改善箇所説明図

改善の内容

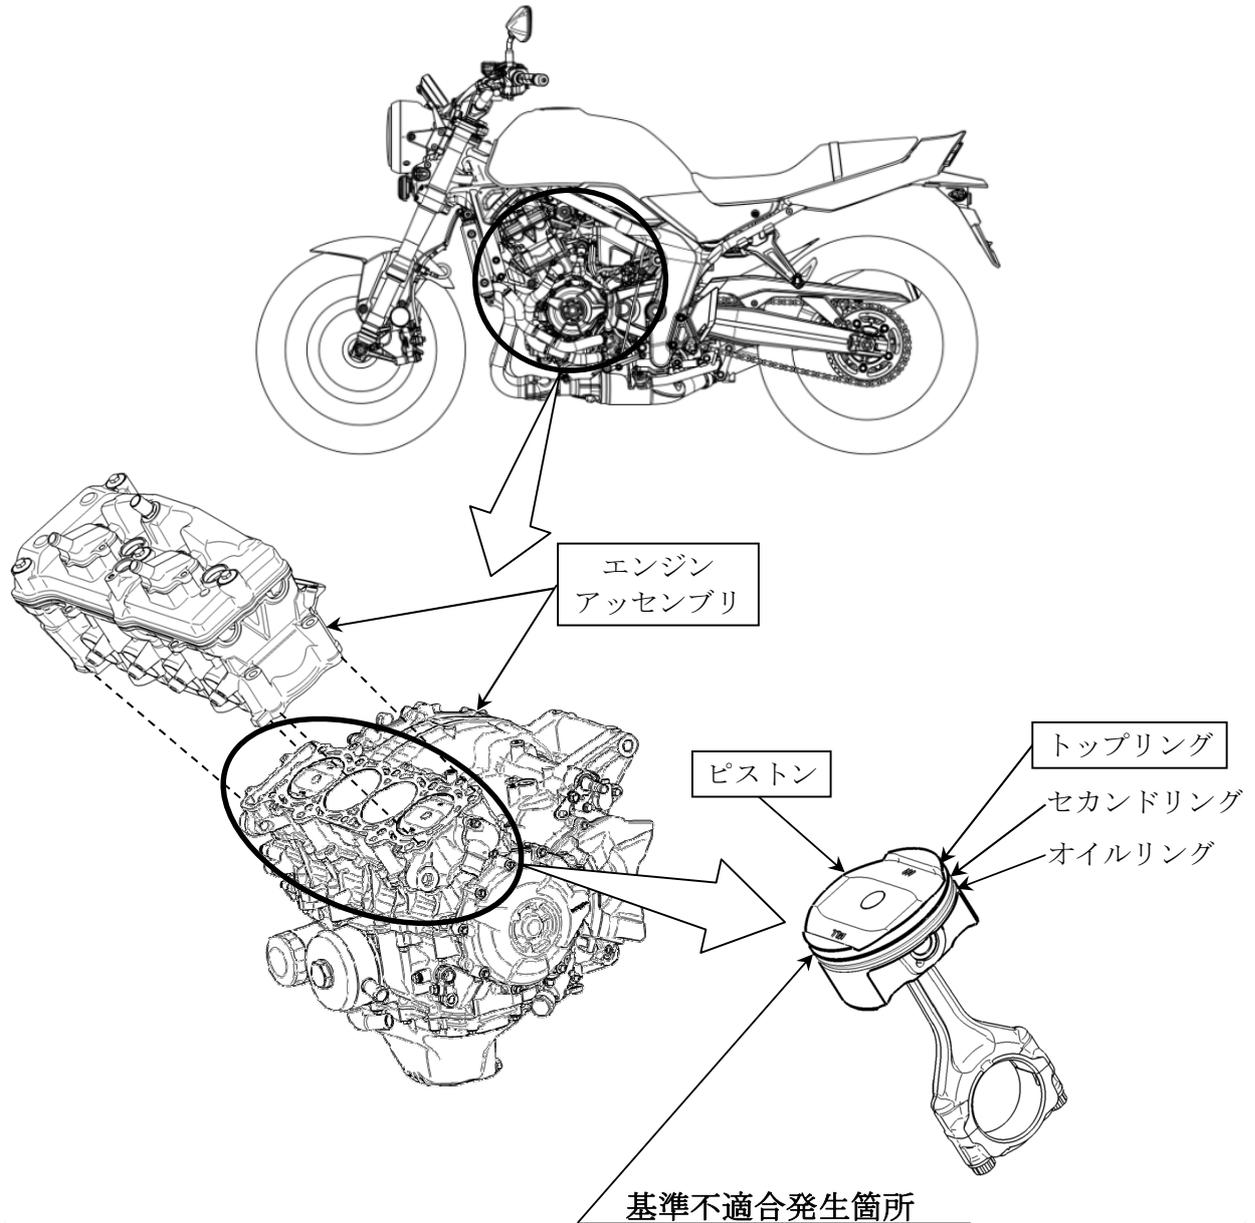
原動機において、ピストン及びトップリングの設計が不適切なため、ピストンとトップリングの隙間が広く、エンジンが高回転の状態からエンジンブレーキによる減速を繰り返すと、エンジンオイルが燃焼室まで吸い上げられて燃焼し、オイル消費量が増えることがある。そのため、オイルの潤滑不良で異音が発生し、そのまま使用を続けると、走行中にエンジンが破損し、後輪がロックして転倒する、または、火災に至るおそれがある。

全車両、ピストン及びトップリングを対策品と交換する。また、エンジンを点検し、異音がある場合はエンジンをアッセンブリで交換する。
